RENESAS TECHNICAL UPDATE

製品分類	マイコン	発行番号	TN-PMC-A003A/J	Rev.	第1版
題名	52ピン LQFP(PLQP0052JA-A)ダイフレイム吊りリード形状変更の件		情報分類	パッケージ変更	
適用製品	PLQP0052JA-A 適用のマイコン製品	対象ロット等	関連資料	変更内容、対象品種リスト

3. 変更内容

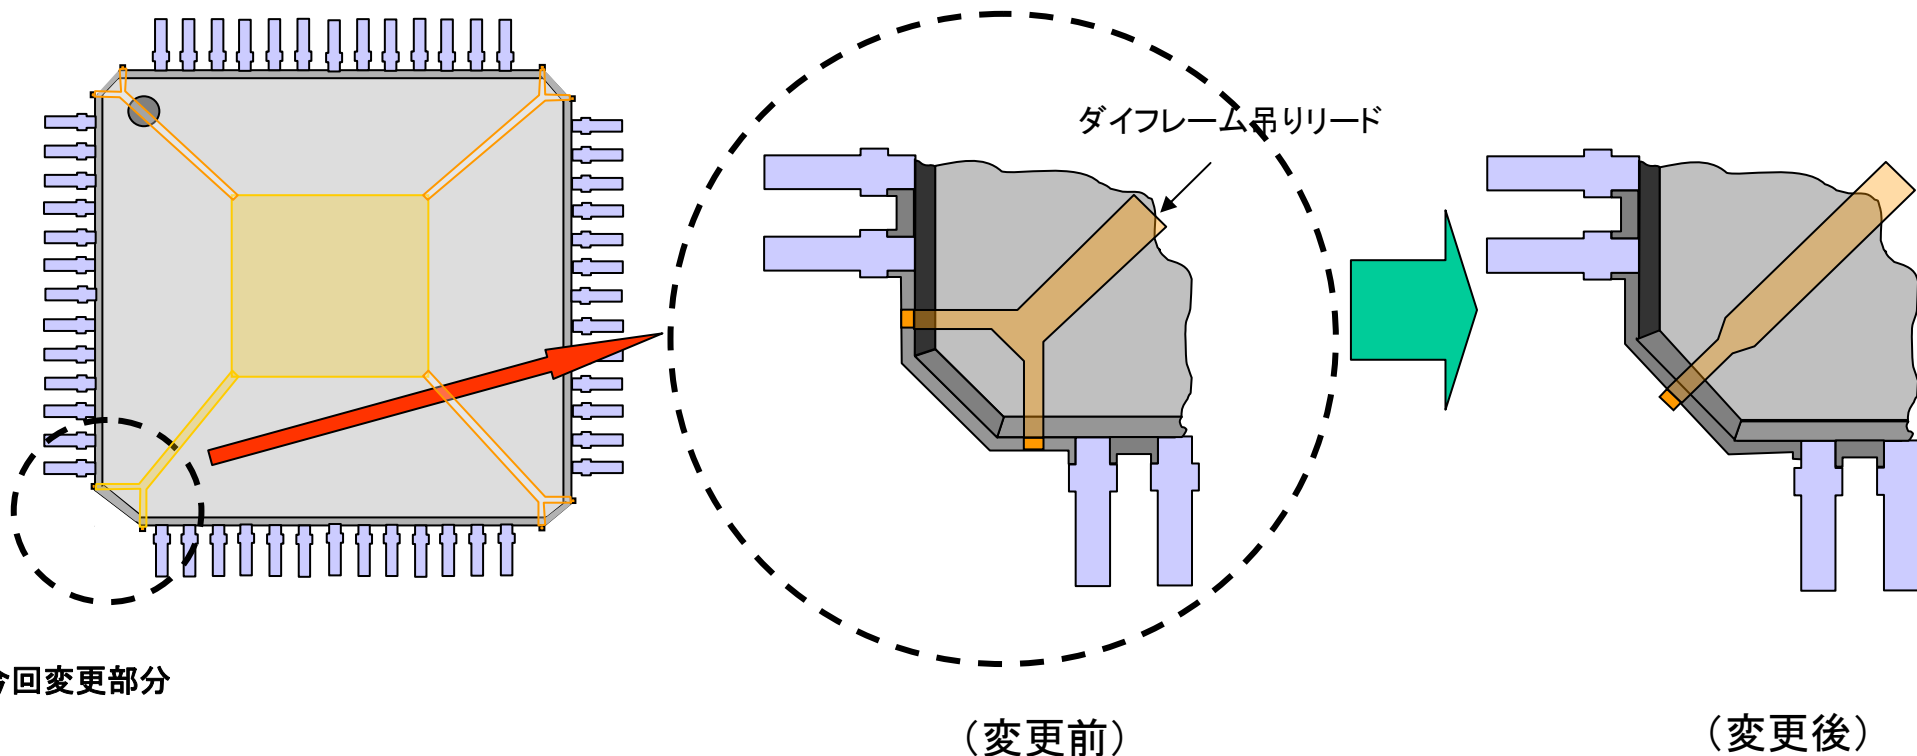
パッケージ樹脂注入コーナーのダイフレイム吊りリード形状を変更しています。寸法の変更なく、電気的特性、信頼性上への影響はありません。詳細は、添付資料を参照ください。
